女川原子力発電所2号炉 内部火災について (審査会合コメント回答)

平成30年2月27日
東北電力株式会社

1. 審査会合での指摘事項
2. 指摘事項に対する回答

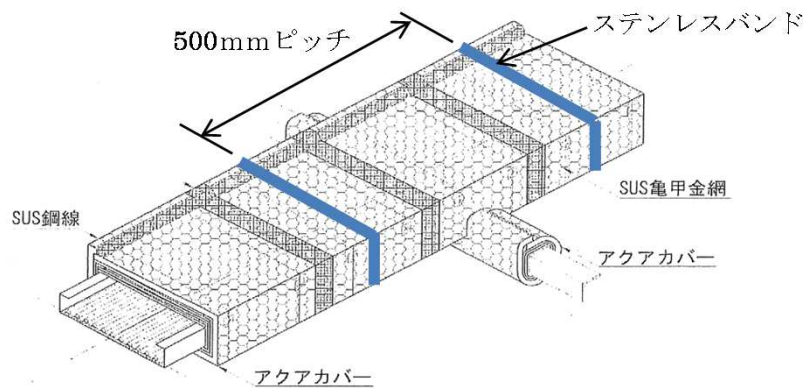
○避雷対策について、JIS適用規格を含めて、火災の発生防止が図られていることを説明すること。

「耐震性が耐震Sクラスの建屋又は排気筒等」に設置する避雷設備は、建築基準法に基づき、「JIS A 4201 建築物等の雷保護(2003年版)」(以下「JIS2003年版」という)又は「JIS A 4201 建築物等の避雷設備(避雷針)(1992年版)」(以下「JIS1992年版」という)に準拠して設置する設計としている。既設建物および排気筒の避雷設備はJIS1992年版で設計しており、今後建設する建物についてはJIS2003年版に準拠して設計を行っている。

JIS1992年版の避雷設備としている既設建物は、屋根及び外壁を鉄筋コンクリート造とする耐火建築物であり、建物への落雷による建物そのものの火災の発生は考え難い。また、外壁に設けている鋼製建具への落雷については、その建屋内において接する可燃物は無く、落雷により鋼製建具が高温になったとしても、火災の発生は考え難い。

排気筒は、排気筒の構成部材が不燃材料である鋼製でかつ接地していることから、火災の発生は考え難い。

・建屋内設備への雷サージ抑制対策

JEAG4608「原子力発電所の耐雷設計指針」に基づき、電力設備及び計測制御設備への雷サージ抑制対策として、保安装置(避雷器)の設置、絶縁変圧器の設置等により、建屋内に雷サージが侵入することを防止し、機器の焼損を防止する対策を実施する設計としている。

以上より、落雷による建屋等への雷直撃防止のための設備を設置していること、建物等は耐火建築物になっていること、及び建屋内部の雷サージ抑制対策を実施する設計としていることから、発電用原子炉施設内の構築物、系統及び機器は火災の発生防止が図られていることを確認した。

耐火ラッピング施工後のケーブルトレイ断面図

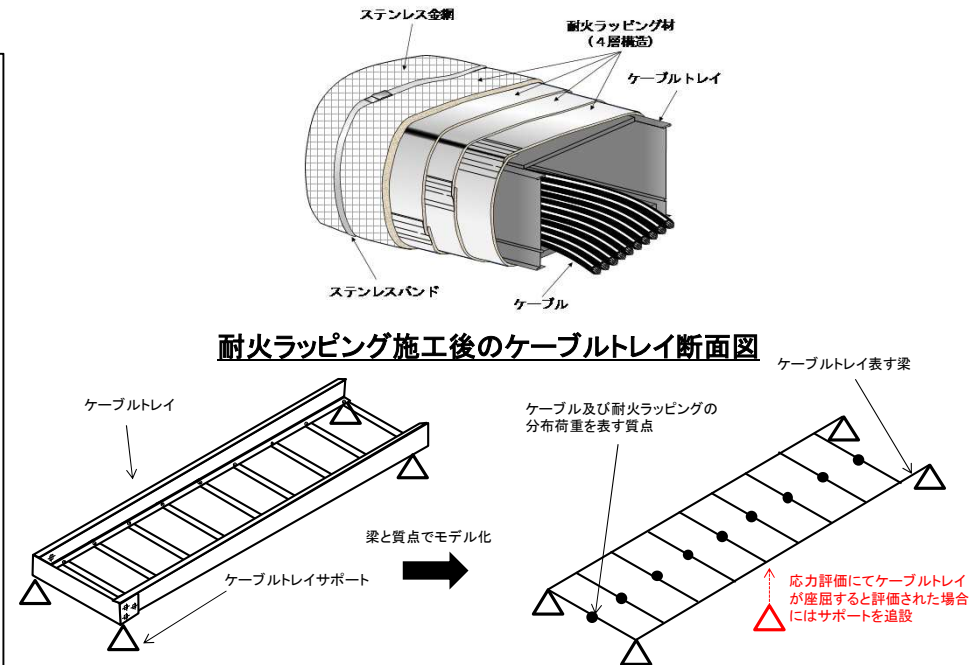
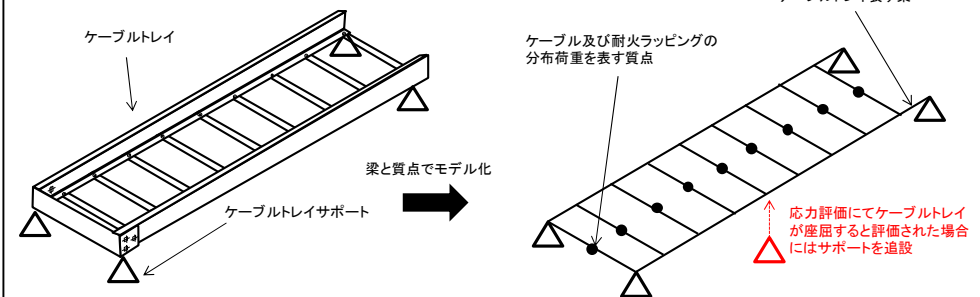
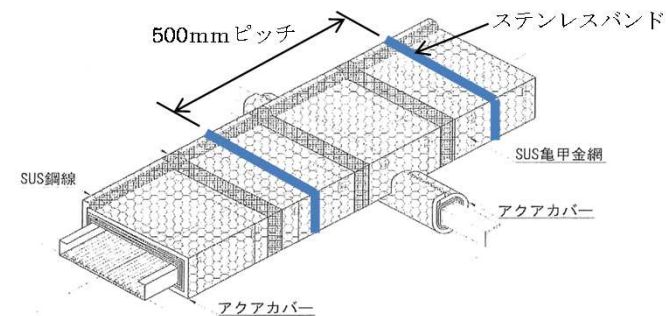
○3時間耐火ラッピングについて、地震時においても性能が担保できることを説明すること。

ケーブルトレイに施工する、耐火材は4層構造となり、重量が約43kg/m増加することから、基準地震動でケーブルトレイが座屈することがないように、応力評価を実施し、必要に応じてケーブルトレイサポートを追設する。

耐火材は各層毎にステンレス鋼線で耐火材を固定し、耐火材同士に重ね代を設けており余長が確保している。また、耐火材施工後にステンレス金網で耐火材全体を覆い、さらにステンレスバンドにより一定間隔で外側から固定している構造である。

ケーブルトレイに施工する耐火材はステンレスバンドで固定する設計とし、基準地震動で脱落することがないように、ステンレスバンドに加わる地震力を評価し、ステンレスバンド設計強度を下回ることを確認している。

耐火ラッピングは、基準地震動による地震力に対し、設置状態を模擬した加振試験にて耐火材のずれによる影響を及ぼすことなく、耐火性能を維持できる設計とする。

ケーブルトレイ3時間ラッピングの施工例

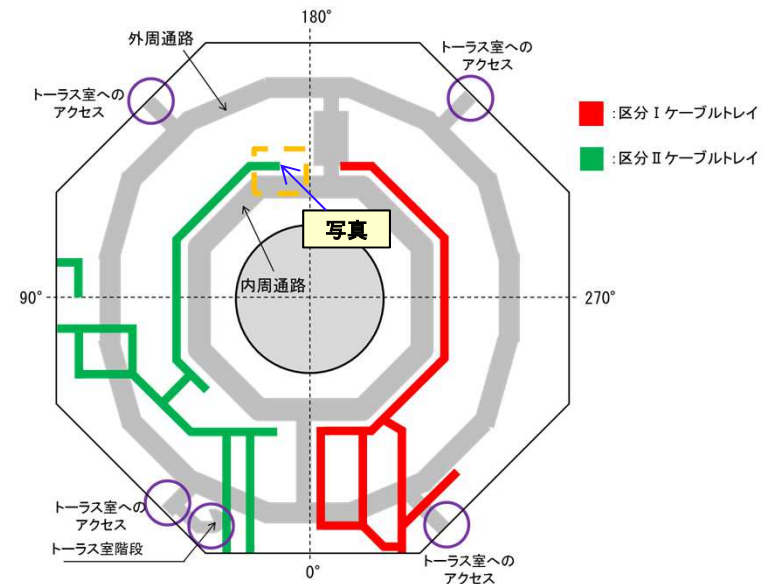
○ケーブルトレイ3時間耐火ラッピング内の消火が確実にできることを説明すること。

- 火災区画内天井部に設置している異なる種類の火災感知器に加え、ケーブルトレイ内部に光ファイバケーブル式熱感知器を設置することにより、トレイ内部の火災発生箇所を特定することが可能な設計とする
- なお、ラッピング内の可燃物はケーブルであり、内部の火災発生時には電動弁の動力ケーブル及び制御ケーブルが断線、地絡又は短絡するため、電源盤又は制御盤の異常警報が中央制御室へ発報し、電動弁の状態表示ランプが消灯すること等により機器を特定し、火災を確認することが可能

耐火ラッピング材の外観

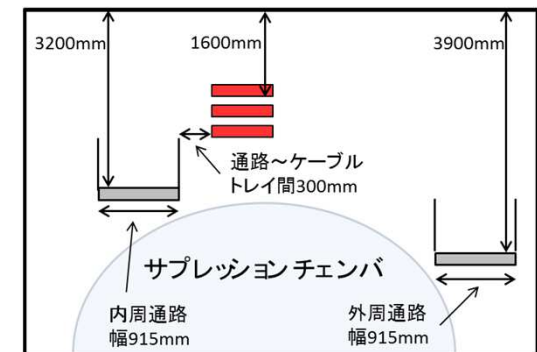
○ケーブルトレイ3時間耐火ラッピング内の消火が確実にできることを説明すること。

- ▶ トレイラッピングは、トレイ全体を耐火材で覆う形状であるため、外側への延焼はない設計であるが、万一、内部から火炎が噴出した場合でも、火災区画内に配備された消火器にて外側から消火活動ができる設計
- ▶ トレイ内光ファイバケーブル式熱感知器の作動により、火災発生時のトレイは特定可能であり、容易に近づくことが可能である
- ▶ トレイラッピング構成部材(耐火ラッピング材、ステンレス網等)を金鋏等の工具で取外し、内部を露出させた後、必要に応じて、火災区画内に配備された消火器にて追加の消火活動を行うことが可能な設計
- ▶ なお、ラッピング内は空間領域が狭く、防護対象機器に内包される可燃物に対して酸素量が制限されるため、内部で火災が発生しても燃焼は継続せず、酸素がなくなれば鎮火する

給水接続口接続概要図

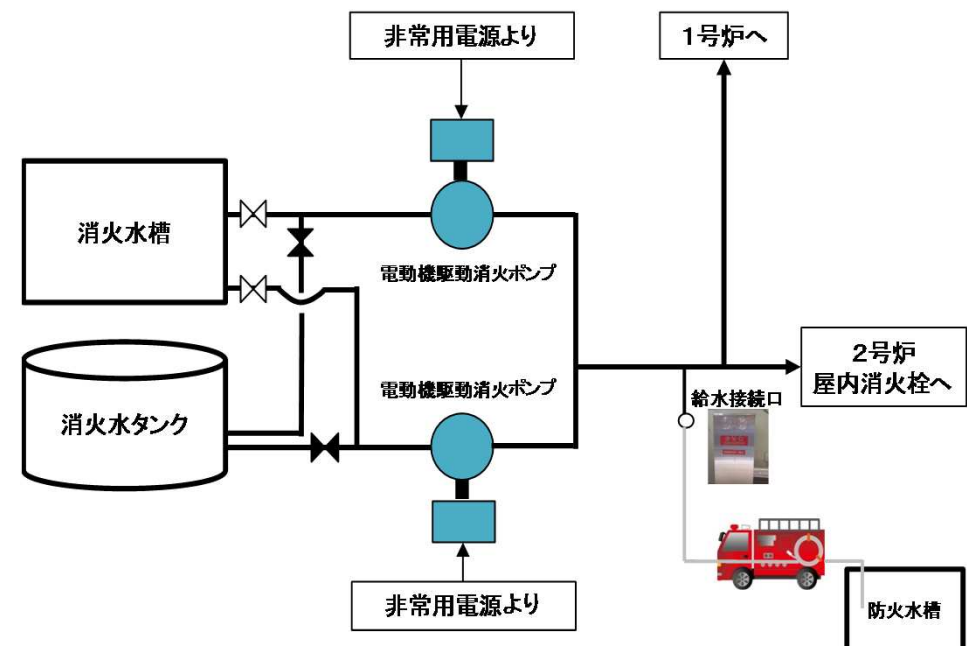
○地震起因の火災を想定した場合、消火用水系の耐震性だけでなく水源の耐震性についても考え方を説明すること。

消火用水供給系は可燃物が少ない火災区画に対する消火設備として設計していたが、基準地震動Ssにおいても消火設備の機能が喪失しないよう、当該区画には固縛した消火器を使用する設計に変更した。

地震時には消火用水供給系の機能は喪失するが、全域ガス消火設備、局所ガス消火設備、消火器は機能維持されることから、地震によっても安全機能を有する構築物、系統及び機器に対する消火設備の機能が喪失しないことを確認した。

- 消火配管は、配管継手部へのフレキシブル継手を採用
- 建屋接続部には機械式継手ではなく溶接継手を採用
- 地盤変位の影響を直接受けしないよう、地上化又はトレンチ内に設置

万一、建屋接続部の消火配管が破損した場合でも移動式消火設備を用いて屋内消火栓へ消火水の供給ができるよう、建屋に給水接続口を設置する設計としている。

消火用水供給系系統図

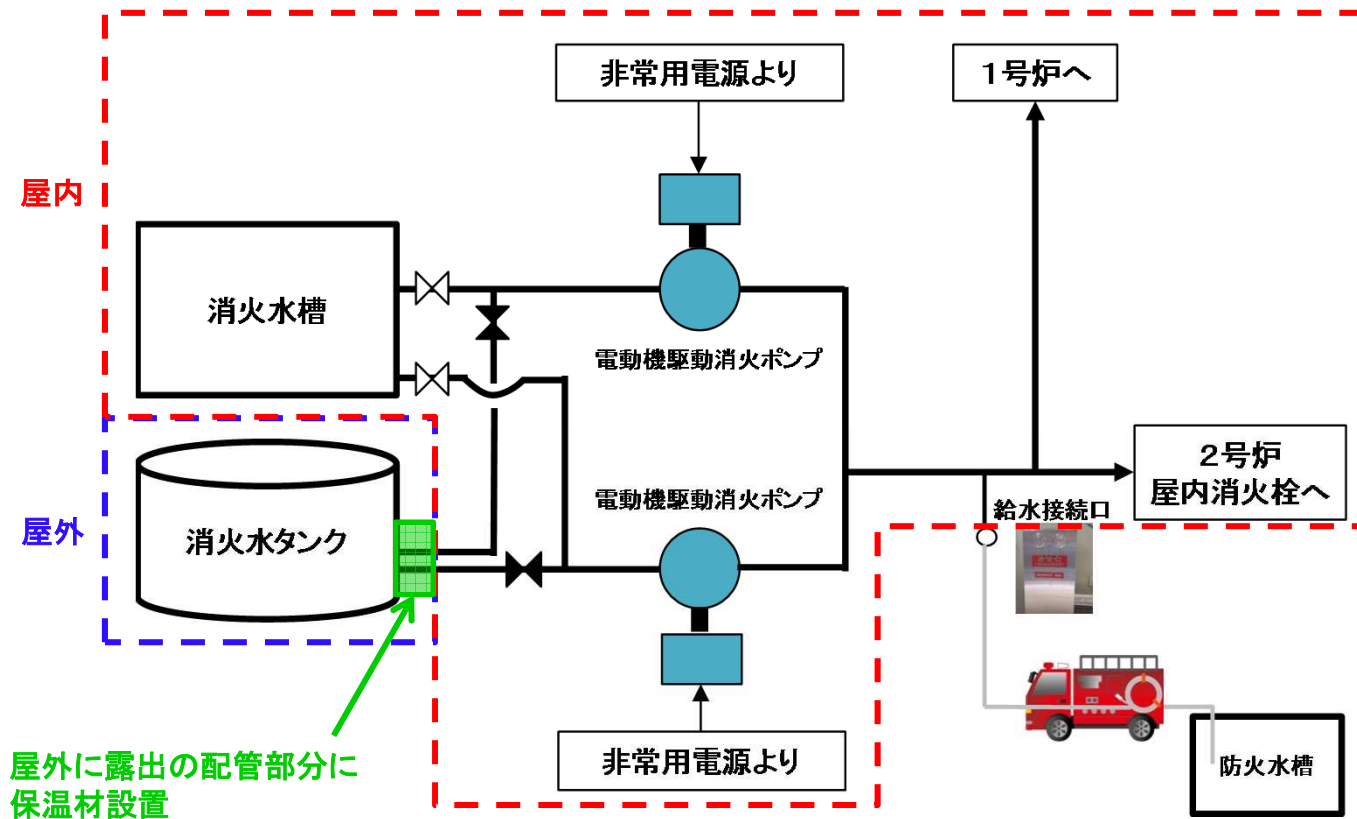
○屋外消火設備については、凍結防止ヒーターの電源等も含め、その運用方法等について十分検討すること。

- 屋外に露出する給水接続口配管は、当初凍結防止ヒーターを設置する設計であったが、給水接続口を建屋外壁に埋め込み、配管が屋外に露出しない設計に変更した。
- なお、屋外に設置する消火設備は消火用水供給系の水源である消火水タンク(約110m³)及び消火タンクの配管があるが、女川原子力発電所において考慮している最低気温-14.6℃まで気温が低下しても使用可能なように保温材により凍結防止を図る設計とする。

火災が発生しても煙が充満しない火災区域又は火災区画確認例

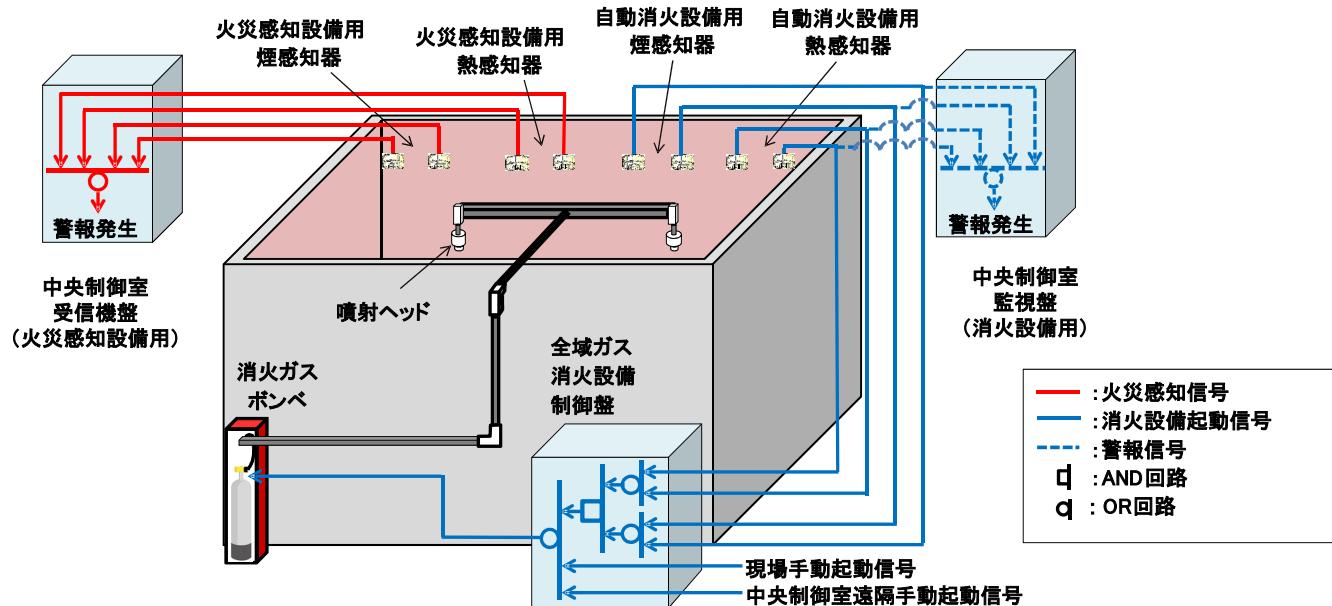
○消火器による消火を想定しているエリアについて、空間、機器配置状況から、煙充満の有無、アクセス性に支障がないことをエリア毎に示すこと。

・当該エリアの機器配置状況(写真参照)、エリア容積、等価火災時間(0.1時間以下)、消火活動のためのアクセス性(扉の位置等)を考慮して、消火器による消火活動が可能であると判断されるエリアを選定。(資料6添付資料11)

- 設置されている機器は燃料移送配管、電線管、照明器具である。
- 燃料移送配管は不燃材である金属で構成されており、配管継手は溶接構造、耐震Sクラス設計であることから、地震による配管損傷なし。
- 配管内部は軽油であることから内面腐食なし。外面腐食は定期的に外観点検を実施することから、腐食による漏えいの可能性は低い。
- ケーブルは全て電線管敷設である。
- 照明器具はトレンチ入域時以外は常時電源切運用である。
- 万一配管内部の軽油が漏えいした場合においても、環境温度は軽油の引火点である45°Cに達しないこと、床に漏えいした軽油と電線管は距離が離れていることから軽油の漏えいによる火災の発生はない。
- 当該エリアで想定される火災は、トレンチ入域時の照明器具の火災であるが、常時監視下にあることから早期感知・早期消火が可能である。
- 火災により当該エリアに入域不可となることがないよう、消火活動のためのアクセスルート(ハッチおよび扉)する。

油内包機器の早期感知・起動対策の概要

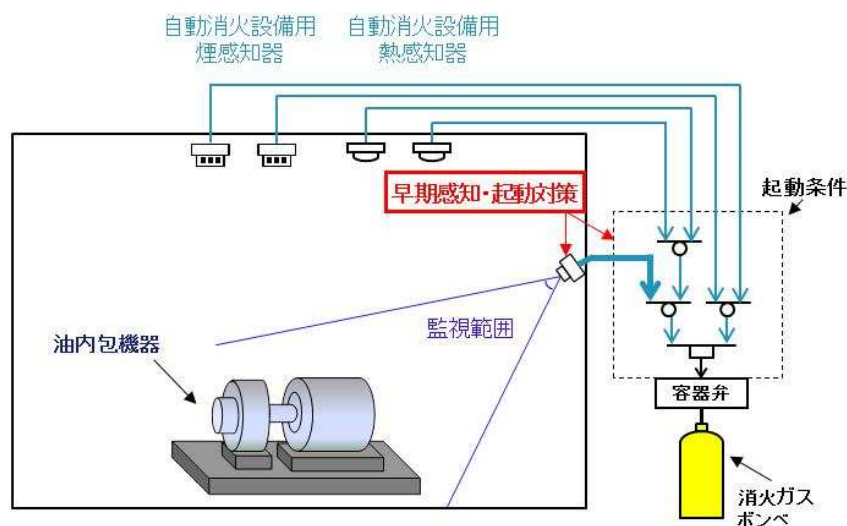
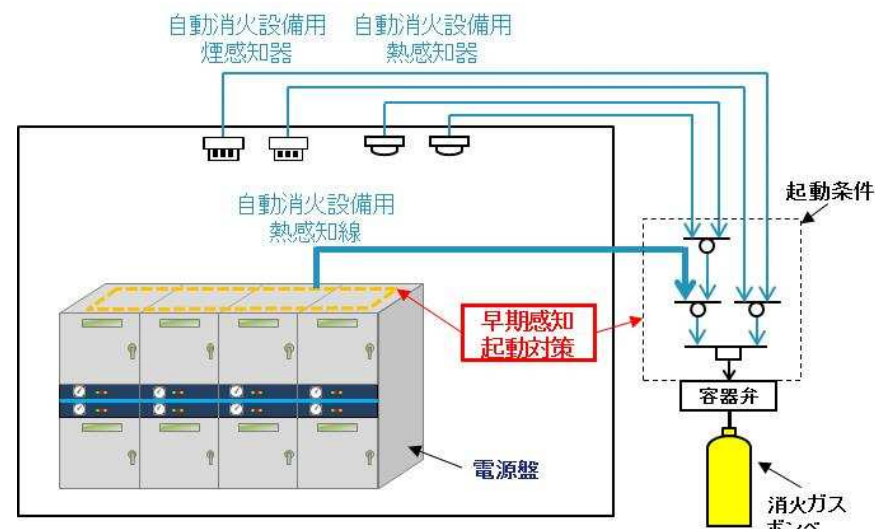
- 自動消火設備について、早期消火の観点から、無炎火災等を考慮した現場手動操作の成立性および、誤作動防止のための起動回路設定の考え方を説明すること。
- 自動消火設備の起動用に設置する炎感知器の設置状況について詳細に説明すること。
- 自動消火設備の起動条件(AND条件)の作動の確実性について、運用面も含めて、現場手動起動が早期に行えることについて説明すること。

- ・ 起動条件は、東日本大震災の揺れにより舞上がった埃等にて多数の煙感知器が誤作動(非火災報)したことを踏まえ、消火剤が誤放出した後に火災が発生した場合に自動消火できないリスクを無くすため、自動消火設備専用の煙感知器と熱感知器のAND条件とする設計とする。
- ・ 消火困難となる火災区域又は火災区画については、感知器が作動し、自動起動までの間でも早期消火が可能なように中央制御室からの遠隔手動起動も可能な設計とする。

- 想定される火災は漏えい油火災であり、火災の初期段階から炎が発生すると考えられることから、早期感知のため炎感知器を追加設置し、熱感知器又は炎感知器のうち1つと煙感知器作動のAND条件により早期起動を図る設計とする。

- 想定される火災は金属製筐体内で発生する電気火災であり、火災の初期段階では炎が筐体外部に噴出するよりも先に筐体自体の温度が上昇すると考えられることから、早期感知のため電源盤上部に熱感知線を追加設置し、熱感知器又は熱感知線のうち1つと煙感知器作動のAND条件により早期起動を図る設計とする。

液体廃棄物処理系(HCW)放出ライン系統概略図

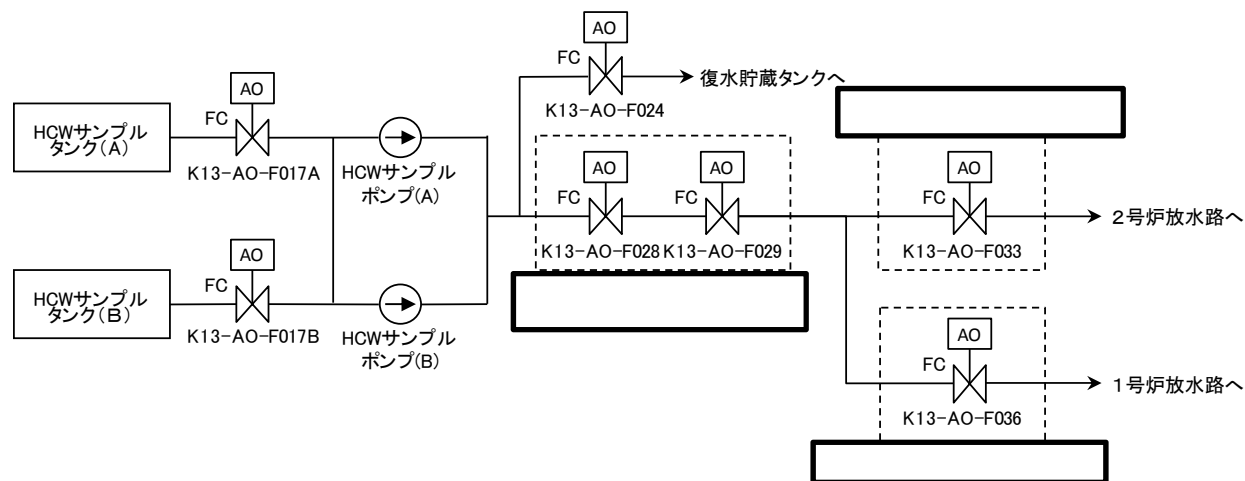
○放射性廃棄物処理系について、火災による電動弁等への影響を考慮しても、放射性物質の閉じ込め機能が損なわれないことを説明すること。

- 放射性廃棄物処理系の空気作動弁はフェイル・クローズ設計であり、火災によって当該弁の空気作動弁の電磁弁のケーブルが機能喪失すると電磁弁が無励磁となり当該弁は自動閉止する設計とする。
- 環境への放出ラインがない系統については、空気作動弁が誤作動した場合であっても、系統外への放射性物質の流出がない。
- 環境への放出ラインのある系統については、誤放出防止の観点から、放水路への移送ラインに3個の空気作動弁を直列に配置している。系統停止時は全ての空気作動弁は閉状態であるが、誤作動で開動作した場合であっても、単一の弁の誤作動では放射性物質が放出されない設計としている。また、これらの空気作動弁は異なるエリア(破線部)に分散配置されていることから、単一の火災によって放射性物質が放出されることはない。

原子炉緊急停止機能の概要

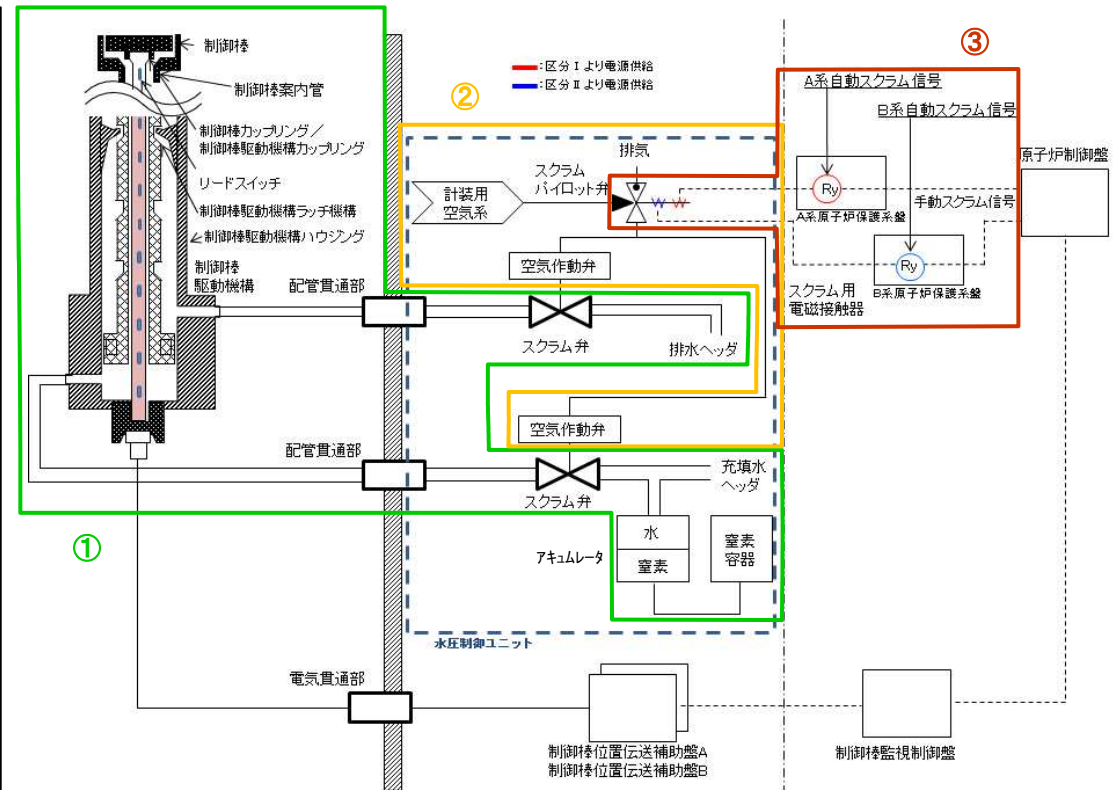
○スクラム機能を阻害するおそれのある火災について説明すること。

- ① 制御棒、制御棒案内管、制御棒駆動機構、水圧制御ユニットのうちアキュムレータ、窒素容器、配管は金属等の不燃性材料で構成する機械品であり、火災により機能に影響が及ぶおそれはない。
- ② 水圧制御ユニットのうち、スクラム弁、スクラムパイロット弁は、金属部品とケーブル・ダイヤフラム等の非金属部品によって構成されるが、火災によってケーブルが損傷した場合、あるいはスクラム弁のダイヤフラムが機能喪失した場合には、スクラム弁が開動作し自動的に制御棒が挿入される構造となっている。
- ③ 万一、火災によってケーブルが損傷し、すべての電磁弁（スクラムパイロット弁）が無励磁とならない場合でも、中央制御室又は現場で電磁弁の電源を切とすることによって、スクラム弁を開動作し制御棒を挿入させることができる。

以上より、本機能は火災によって機能に影響を及ぼすことはないことを確認した。

可燃性ガス濃度制御系の配置図

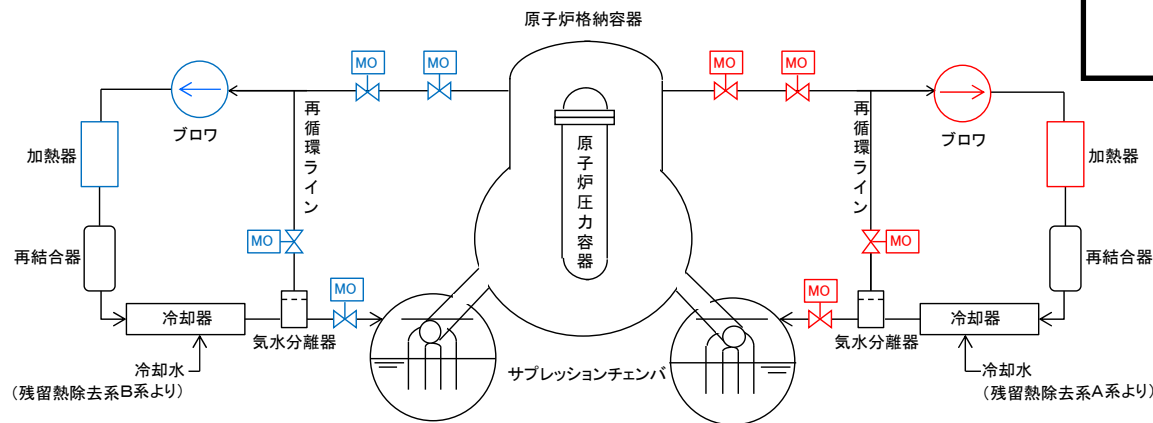
○火災に対する独立性については、詳細に説明すること。

- 可燃性ガス濃度制御系の構築物、系統及び機器は、同一機能を有する2系統で構成されている。
- 発生防止として主要な構造材への不燃性材料の使用、難燃ケーブルの使用等により、機器から火災が発生するおそれは小さい。
- 感知・消火対策として異なる2種類の火災感知器の設置により、速やかに火災箇所の特特定が可能である。当該区画は可燃物が少ないため消火器による消火が可能であることから、これらの機器を設置する場所で火災が発生しても影響が及ぶおそれは小さい。
- 仮に一方の区分で火災が発生した場合でも、配置図に示すとおり、再結合装置及び空調機はコンクリート壁で区画した離れた火災区画に設置していることから、火災の影響を受けることはない。なお、設置区画のコンクリート壁は150mm以上の厚さがある。
- 以上より、火災によってこれら2系統は同時に喪失することはない、独立性を有している。

原子炉格納容器の火災発生想定期間の変更概要

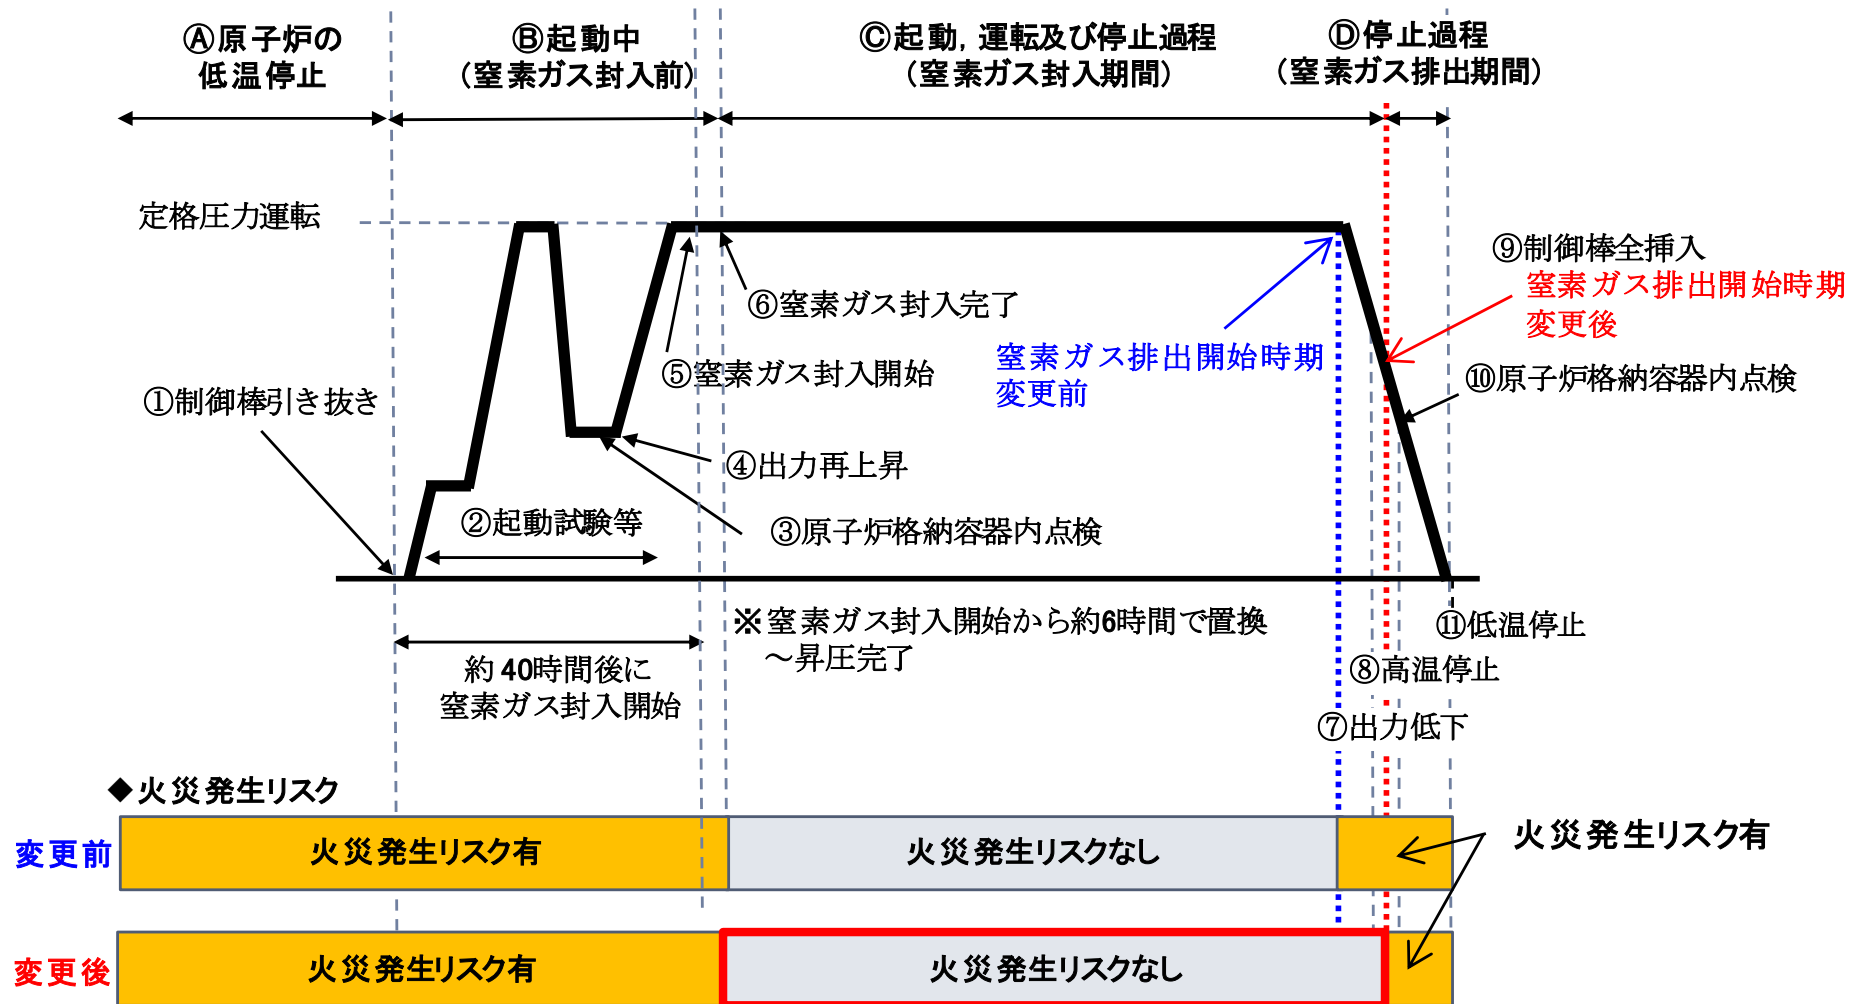
○原子炉停止過程において、原子炉格納容器内点検のため、窒素排出する期間があるが、全体的なリスクの観点で評価し、その上で火災防護における感知・消火について説明すること。

火災発生リスクのある期間を短くすること、事故時の炉心損傷による格納容器破損リスクを低減すること、高温停止状態での原子炉格納容器内点検を実施することも踏まえ、窒素ガス排出開始時期を再検討し、**窒素ガス排出開始時期を「運転中」から高温停止後の「制御棒全挿入」とした**。全制御棒全挿入後に窒素ガスを排出し、原子炉格納容器内点検を実施する運用とする。

- ・異なる2種類の火災感知器として、非アナログ式の熱感知器及びアナログ式の煙感知器を設置。
- ・アナログ式の煙感知器は、運転中の原子炉格納容器内の長期間高温かつ高線量環境となり故障している可能性があるため、原子炉格納容器点検時に感知器を取替える設計とする。感知器を取替えるまでは、非アナログ式の熱感知器に加え、格納容器内パラメータ等の監視強化を行う。

- ・火災感知器が作動した場合には、火災の規模を格納容器内パラメータ等で判断し、初期消火要員による消火活動を行う。

火災防護対象機器設置例

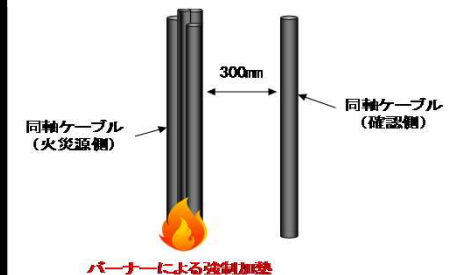
- 原子炉格納容器内のケーブルトレイ離隔距離6mについて、基準要求に対する満足性を示し、保安水準とすることを説明すること。
- 原子炉格納容器内の火災防護について、影響軽減対策への基準適合性を説明すること。

原子炉格納容器内は、機器やケーブル等の密集により干渉物が多く、耐火ラッピング等の3時間耐火隔壁の設置が困難である。このため、火災防護対象機器及び火災防護対象ケーブルについては、離隔距離の確保及び電線管、蓋付ケーブルトレイの使用等により火災の影響軽減対策を行う設計としている。

- ・原子炉格納容器内の火災防護対象機器については、系統分離の観点から区分Ⅰと区分Ⅱ機器等の離隔距離を6m以上確保し、離隔間にある可燃物が存在することの無いよう、離隔間にある介在物(ケーブル、電磁弁)については金属製の筐体に収納し延焼防止対策を行う。
- ・原子炉格納容器内の火災防護対象ケーブルについては、単一火災によって複数区分が機能喪失することのないように、消火活動を開始するまでの時間の耐火性能を確認した電線管又は蓋付ケーブルトレイに敷設する。
